ЈАВНО ПРЕДУЗЕЋЕ "ЕЛЕКТРОПРИВРЕДА СРБИЈЕ" БЕОГРАД
ОГРАНАК "Дринско – Лимске хидроелектране" д.о.о. Бајина Башта
Улица: Трг Душана Јерковића број 1

Број 6.05.6-Е.02.01-31389/14-2018
Бајина Башта, 23.02.2018. године

ОДГОВОР број 1

на питања постављена у вези Конкурсне документације за ЈН/2100/0124/2017 – НАБАВКА ЗАПТИВКИ, СЕМЕРИНГА, МАЖЕТНИ, ФИТИНГА И ДРУГИХ ДЕЛОВА.

Table according to
DIN 3017:
dimensions
in mm

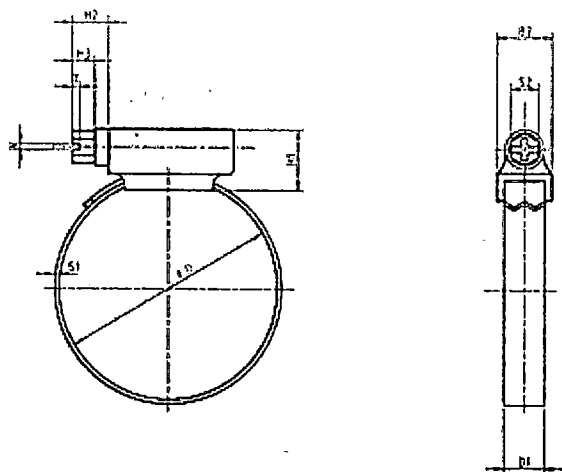
Стандард DIN 3017 (преглед испод) даје одређене опсеге димензија за тражене шелне. Шта је дозвољено нудити, с обзиром да опсег који ви наводите није у потпуности са стандардом?

У Конкурсној документацији за предметну јавну набавку, Образац број 2 – Структура понуђене цене са спецификацијом захтеваних добара, за позиције од редног броја 85. до редног броја 103. наведени су сви захтеви које понуђена добра морају да испуне да би понуда била одговарајућа. Поред наведених захтева, Наручилац нема других захтева за наведене позиције из спецификације.

Уколико понуђач понуди шелне које имају шири опсег стезања од захтеваних опсега, његова понуда због тога неће бити одбијена. У супротном, ако понуди шелне са мањим опсегом стезања, његова понуда ће бити оцењена као **неодговарајућа**.
